MEMOIRE EN REPONSE A L'AVIS DE LA MRAE
PAYS DE LA LOIRE DU 10 SEPTEMBRE 2025

PROJET DE CENTRALE PHOTOVOLTAÏQUE AU SOL
EN AUTOCONSOMMATION
MAROLLES-LES-SAINT-CALAIS
SOMATER

Le présent rapport constitue le mémoire en réponse à l'avis de la MRAe sur le projet de centrale photovoltaïque Porté par GreenYellow sur la commune de Marolles-lès-Saint-Calais (AVIS PDL-004264/AP du 10 septembre 2025 de la MRAE Pays de la Loire).

Figure 2 : Vues 1 et 2 (Source : SOLER IDE, 2022)

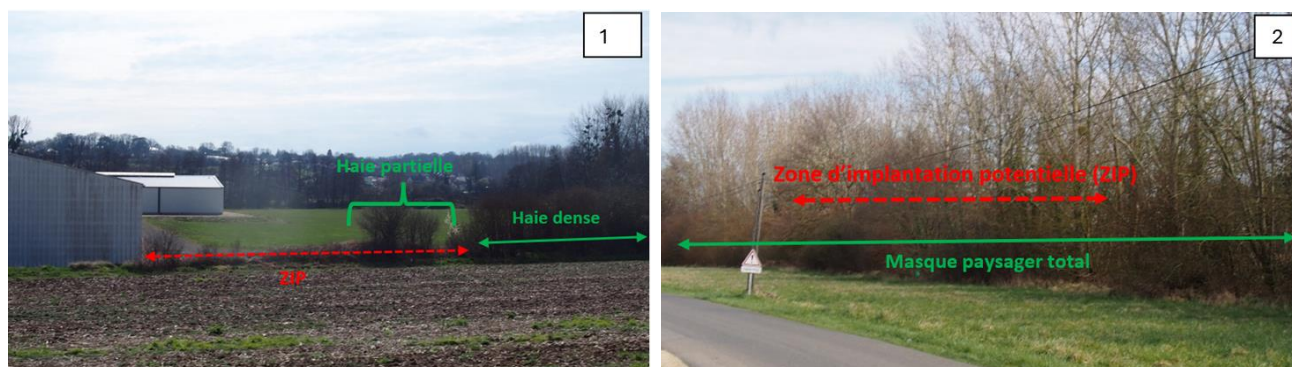
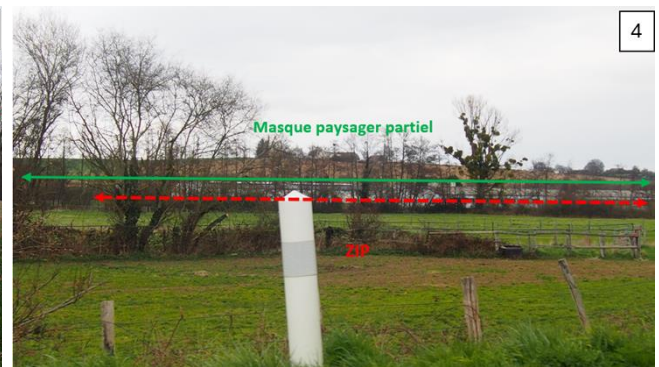
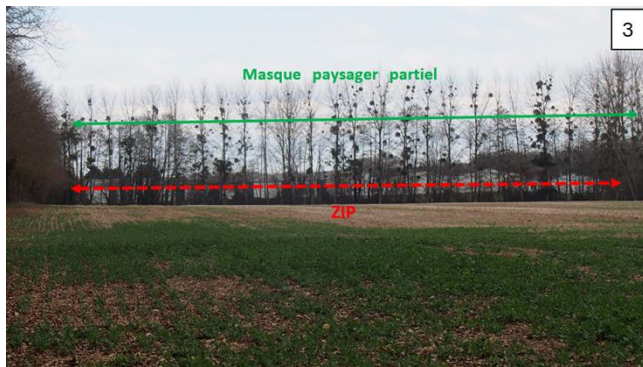
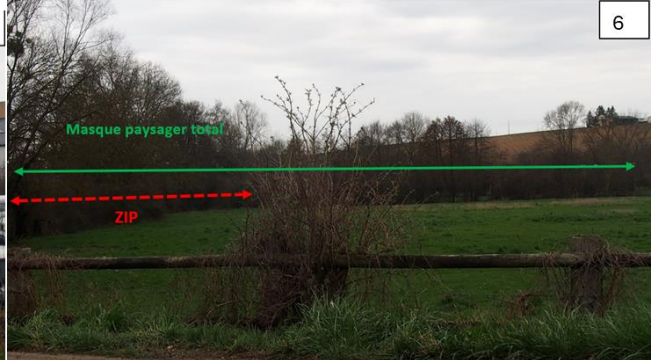
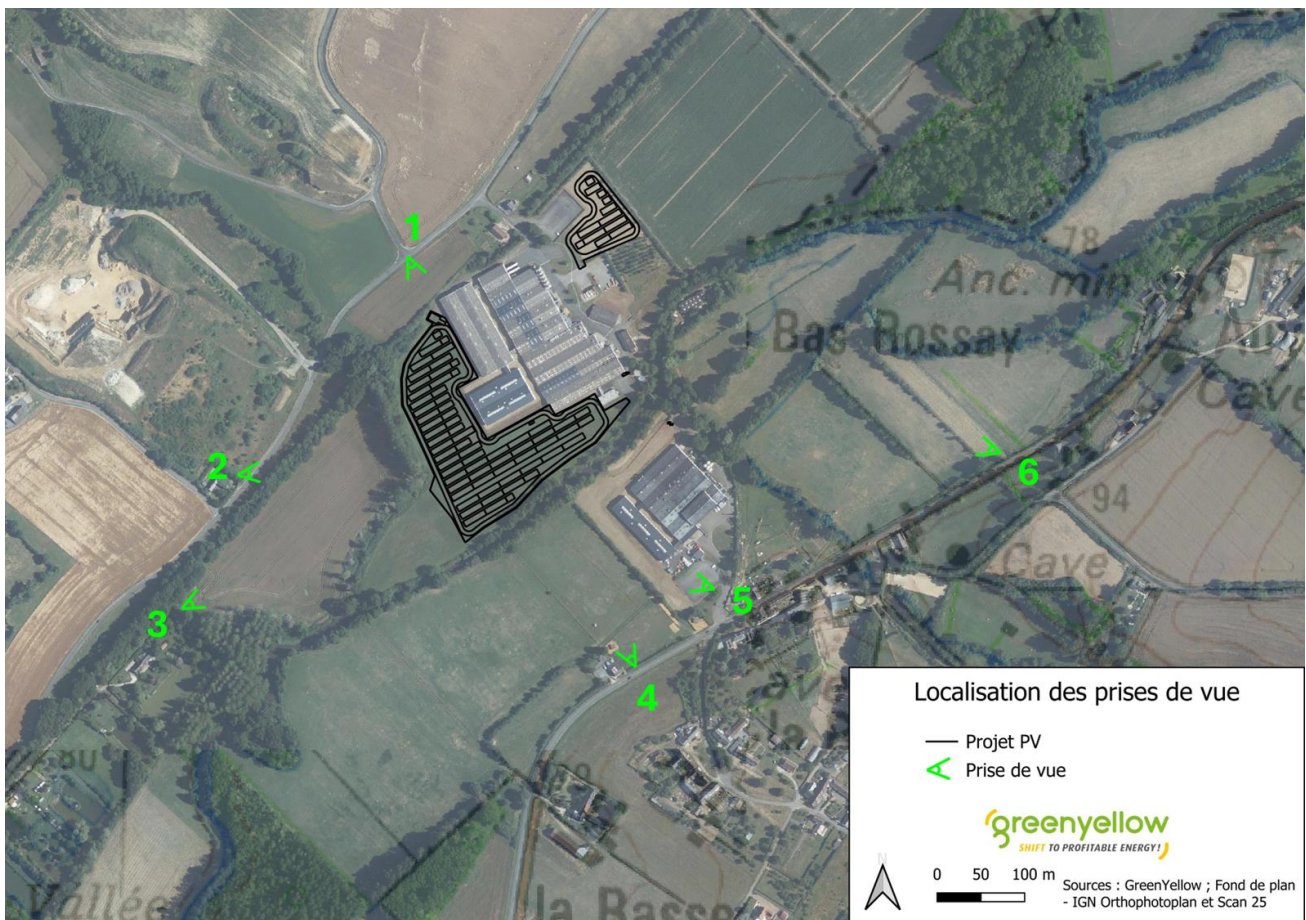
La zone du projet se situe dans l'unité paysagère « Le plateau calaisien » qui se caractérise par une alternance entre de grandes cultures et des vallées habitées et végétalisées débouchant sur la Braye ou Le Loir. De plus, le paysage est marqué par un réseau hydrographique dense, composé de multiples ruisseaux et cours d'eau. Le paysage s'inscrit dans un habitat rural dispersé. A proximité de la ZIP se trouve des parcelles agricoles actuellement cultivées ou en jachère, des espaces boisés de petite taille, des prairies permanentes et temporaires. L'analyse paysagère est brève, le dossier fournit seulement deux photomontages, ce qui peut être justifié par la faible visibilité du projet. En effet le relief de la zone autour est peu marqué et majoritairement bordé d'arbres, de fait le projet peut facilement s'intégrer dans le paysage. Ainsi, selon le dossier, il n'y aura pas de vues lointaines sur le parc, toutefois, il subsiste quelques fenêtres de perception immédiate du projet, depuis la route au nord et depuis certaines parcelles agricoles adjacentes. A noter que le dossier ne fournit aucun photomontage en période hivernale. Au titre des mesures ERC, il est prévu la plantation de haies arborées, composée de diverses essences, aux abords nord, est et ouest du site.

Un diagnostic paysager avait été initié par SOLER IDE avec des photos prises sur le terrain en hiver (mars 2022), où les arbres étaient dépourvus de feuilles.

Les éléments présentés ci-après sont issus de cette étude de 2022, éléments qui n'avaient pas été repris dans l'étude d'impact.

Les linéaires boisés de ripisylves dépourvus de feuilles permettent de masquer efficacement les vues directes sur le projet. L'effet de barrière visuel est donc maintenu en hiver.

A noter que la vue sur le projet depuis le point de vue n°1 sera masquée par la haie qui sera plantée à cet endroit. L'impact sur le paysage reste très faible à cet endroit car la centrale s'intègre en covisibilité avec l'usine existante (il n'y a pas de modification particulière du paysage existant).

Figure 6 : Extrait de l'Atlas de la Zone Inondable de la Braye et localisation des emprises du projet en noir (Source : L'Atlas des Zones Inondables de la BRAYE en Loir-et-Cher, planche 5, 01/03/2017)

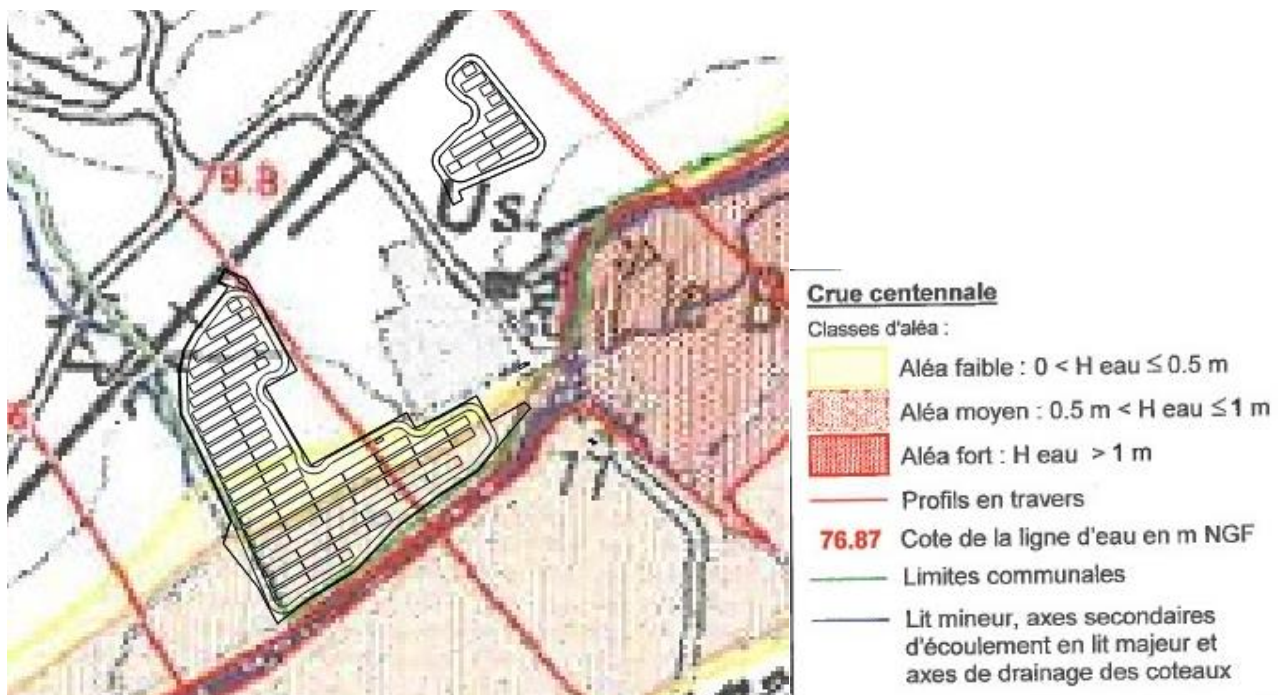
La commune est couverte par un programme d'actions de prévention des inondations. De plus, plusieurs risques naturels ont été identifiés, la partie sud des parcelles est notamment concernée par le risque d'inondation dû aux débordements de la Braye. Toutefois, le dossier n'identifie pas les impacts de l'existence d'un tel risque sur les futures installations. Pour le reste, la zone du projet est soumise à un aléa moyen de mouvement de terrain.

La conception du projet est résiliente à l'inondation pour les raisons suivantes :

- Les locaux techniques seront implantés hors des zones potentiellement inondables par risque de crue fluviale ou par remontée de nappe (p 140 de l'étude d'impact)

- Le point bas du site d'implantation du projet est situé à l'altitude de 79 m NGF (d'après les données LIDAR de l'IGN), soit 80 cm en dessous de la cote de ligne d'eau qui est de 79,8 cm (altitude atteinte par l'eau lors d'une crue de référence) ;

- Les panneaux seront situés au-dessus du niveau maximum de hauteur des eaux qui est de 1 mètre (voir carte ci-dessous)
- 35 % des panneaux sont localisés en aléa moyen (hauteur des eaux entre 0,5 et 1m) ; 18 % en aléa faible (hauteur des eaux entre 0 et 0,5m) et 47% hors zone d'aléa

- Aucun élément du projet n'est en zone d'aléa fort
- La piste périphérique sera perméable
- La plantation de haies en périphérie du site permettra de limiter le phénomène d'inondation où 76 mètres linéaires sont localisés en zone d'aléa moyen (au sud-ouest du projet)

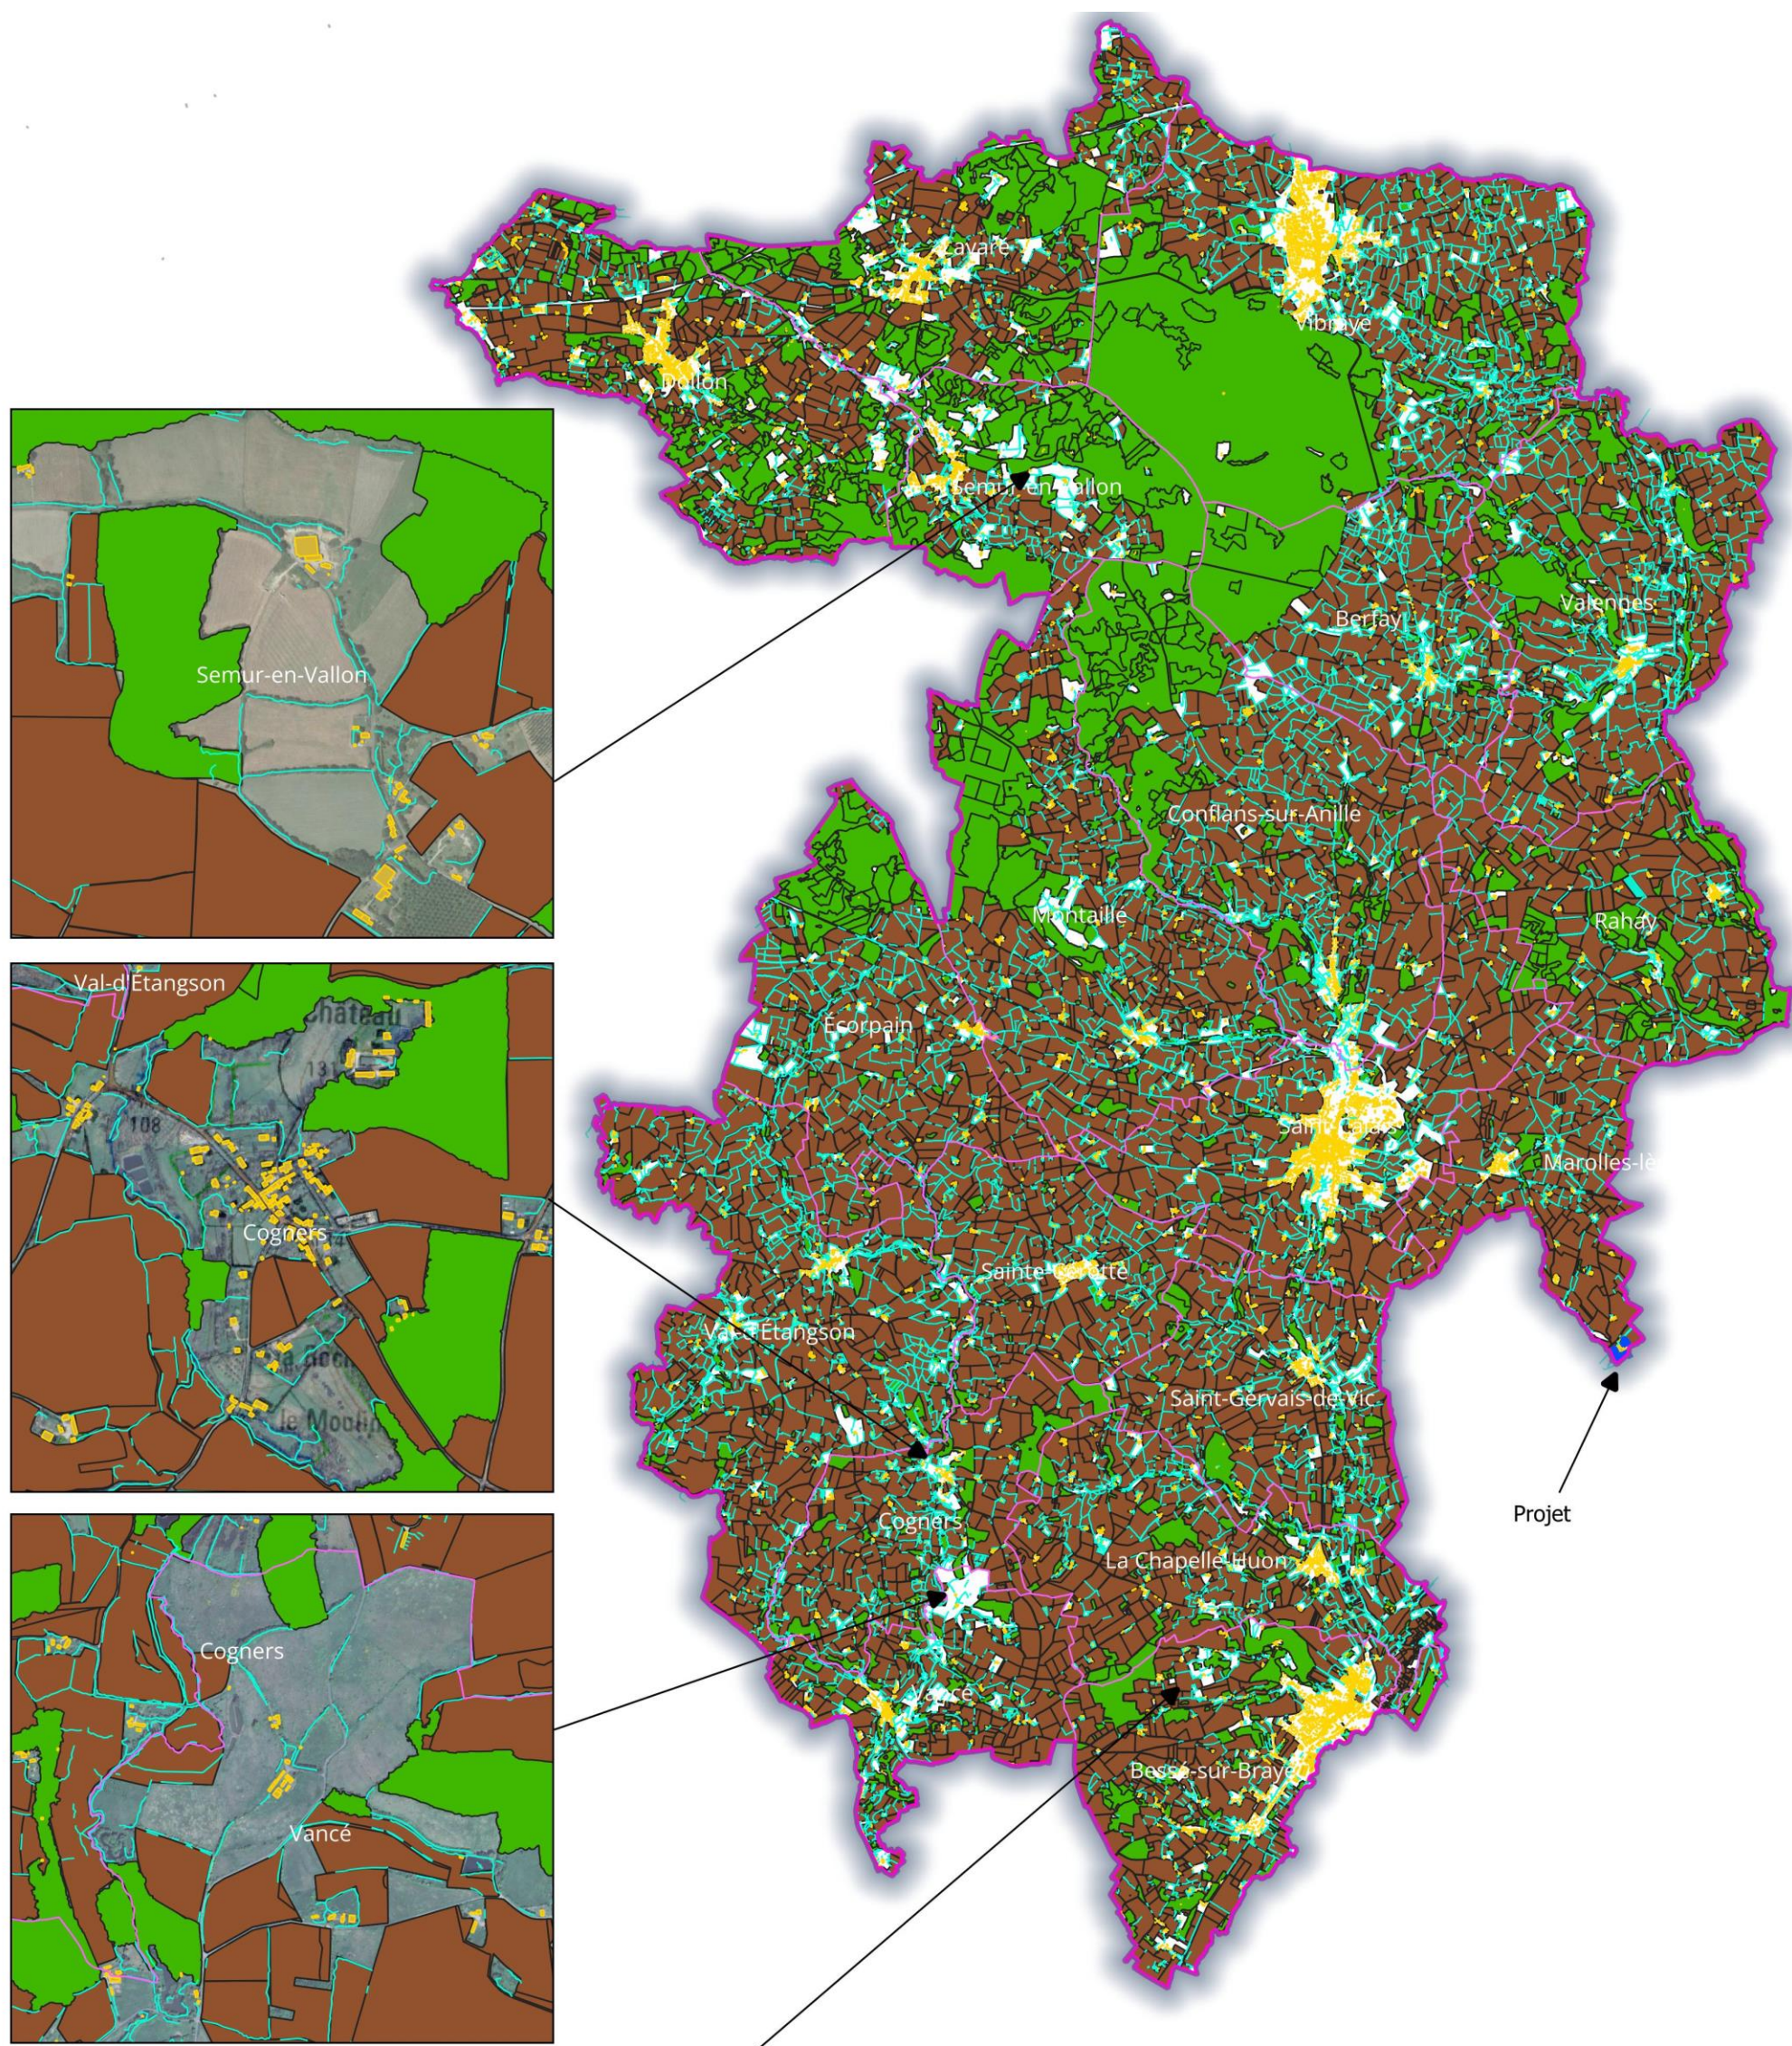
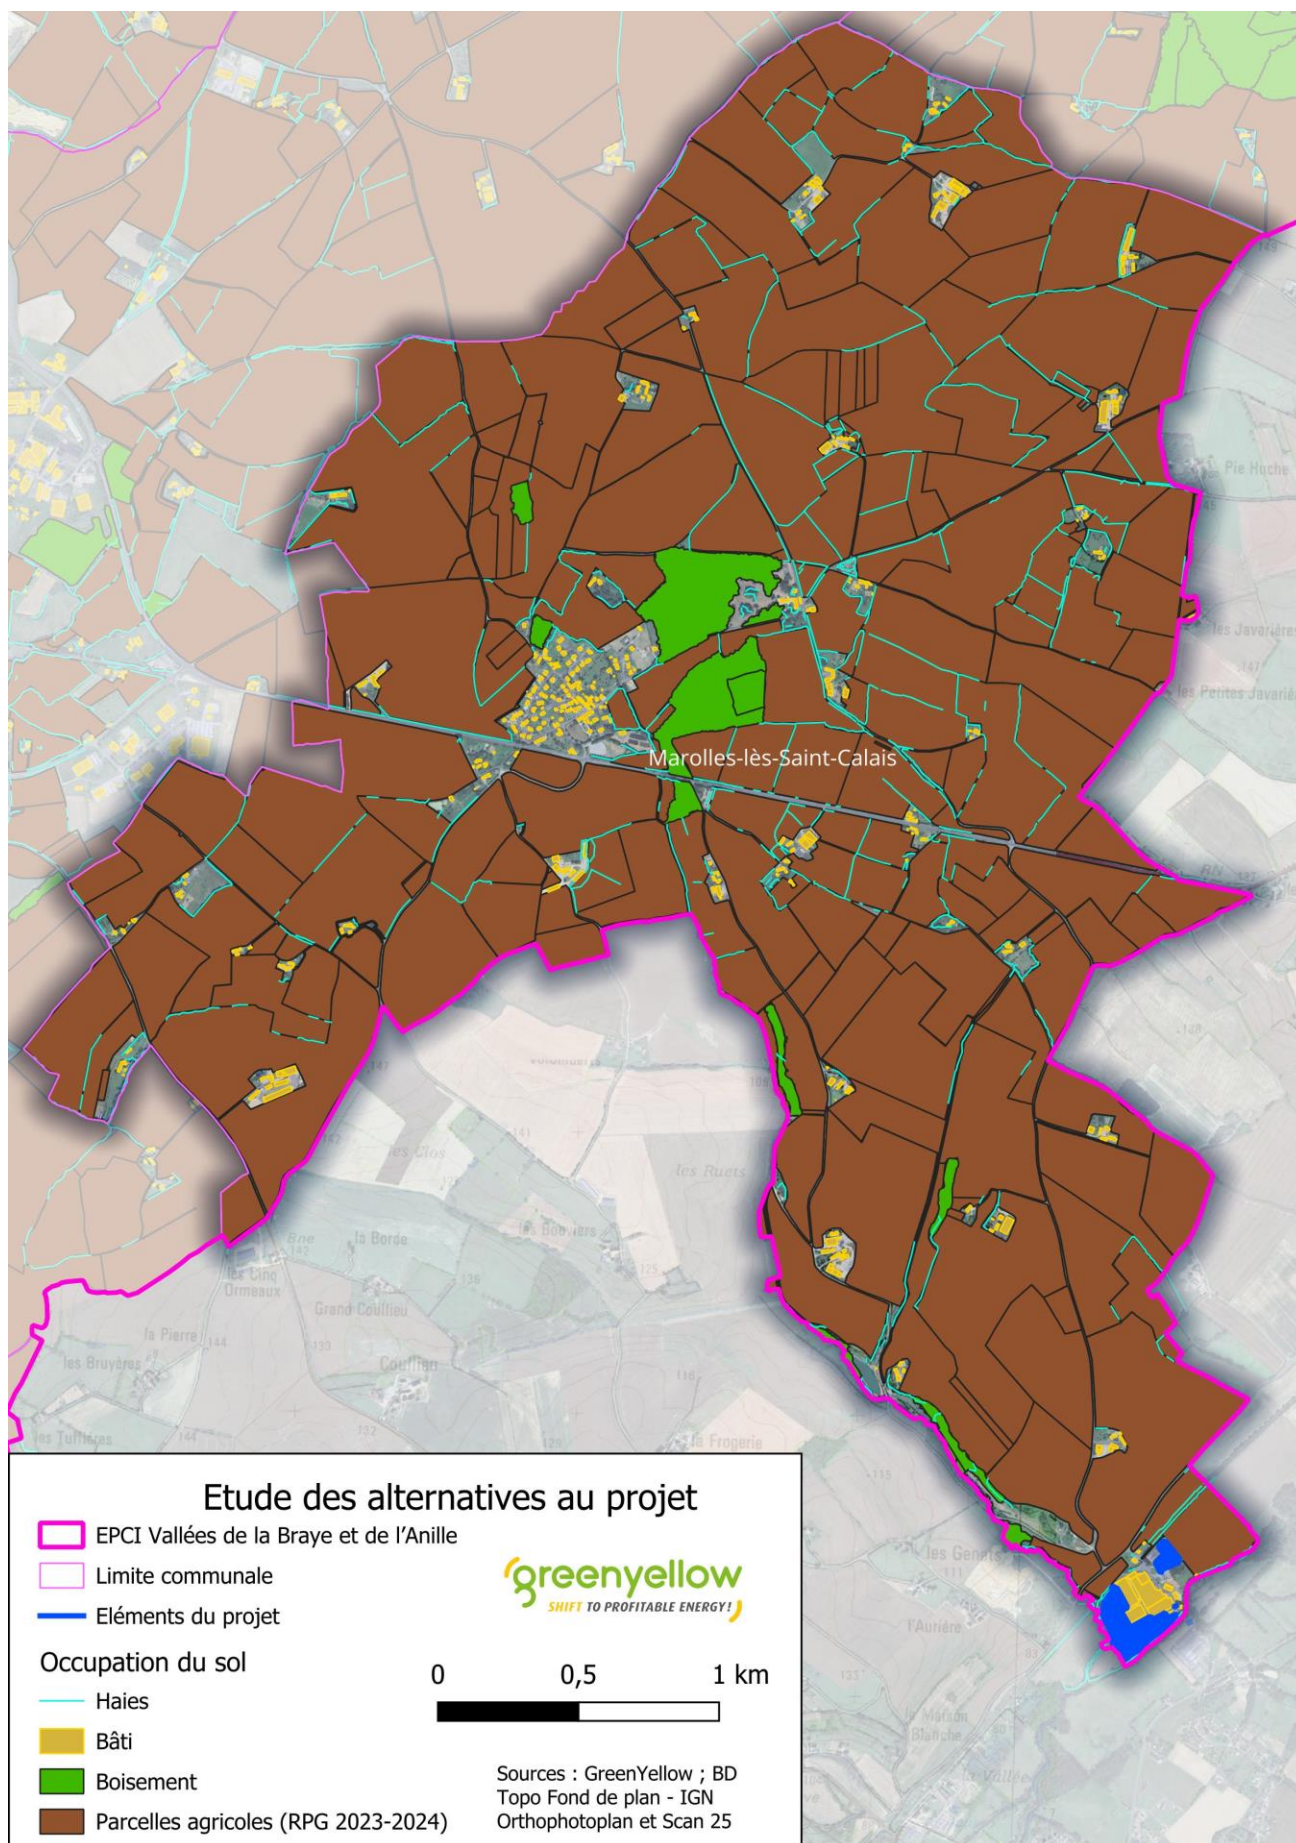
Par ailleurs, le dossier ne contient pas d'analyse de variantes d'implantation à l'échelle de la commune ou de l'intercommunalité. Le pétitionnaire justifie cette absence par le fait qu'il s'agit d'un projet en autoconsommation, ce qui a prévalu dans la recherche du site est la proximité avec l'entreprise. Cette logique relève néanmoins plus de la maîtrise foncière que de la démarche attendue en matière de recherche de solutions de substitution raisonnables (par exemple variantes en toitures ou parking). De plus, l'analyse des variantes d'implantation à l'échelle du site fait également défaut. Il est en effet attendu que le pétitionnaire analyse les différentes variantes d'aménagement possibles à l'échelle de la parcelle du projet. Qui plus est,

ce travail doit être effectué à la suite de l'identification aboutie de l'ensemble des enjeux présents (zones humides, flore, faune, habitats) afin que la variante choisie, soit celle de moindre impact.

Le territoire de la communauté de communes se caractérise par les surfaces suivantes :

- 27 137 ha de parcelles agricoles déclarées à la PAC (RPG 2024), soit 65 % du territoire
- 9 436 ha de forêts / boisements soit 23 % du territoire

Les autres 13 % du territoire correspondent en grande partie aux zones urbanisées : routes, chemins, les 4 principales villes avec Bessé sur Braye (≈130 ha), Saint Calais (≈220 ha), Vibraye (≈200 ha) et Dollon (≈90 ha) ainsi que les différents villages sur près de 500 ha.

Quelques secteurs sont non urbanisés, non boisés et non déclarés à la PAC (RPG 2023-2024) sont présentes :

- Sur la commune de Vancé et en partie Cogners, un ensemble de parcelles s'étend sur près de 200 ha. Il s'agit de parcelles en friche avec la présence d'arbres et fourrés localisées sur des secteurs de pente non compatibles pour du photovoltaïque (> 10%) ;
- Autour du village de Cogners avec des parcelles en friches (arbres et fourrés) sur forte pente ;
- Au nord de Bessé sur Braye avec des zones en friches sur pente
- Autour du village St Gervais du Vic, sur près de 55 ha avec des parcelles en friche mais sur des pentes marquées et des parcelles agricoles recensées sur le RPG 2023 ;
- A l'ouest du village Berfay avec de petites parcelles de prairies bordées de haies où passe le GR 235 (enjeux paysager)
- A l'est du village de Semur en Vallon avec des prairies bocagères sur des pentes marquées

De cette analyse, il ressort que les quelques parcelles non déboisées et non déclarées à la PAC restent ponctuelles et pour l'essentiel sur des secteurs de pente ou en limite de zone urbanisée.

A l'échelle de la commune, la quasi-totalité des parcelles sont soit exploitées d'un point de vue agricole, soit boisées soit localisées en zone urbaine. Les 3-4 parcelles restantes présentes des arbres ou des fourrés avec potentiellement des enjeux écologiques.

Le projet de Somater qui s'implante sur une friche herbacée, rattachée à l'usine du projet et classée en zone Ne, ne présente pas d'alternative satisfaisante à l'échelle communale et intercommunale.
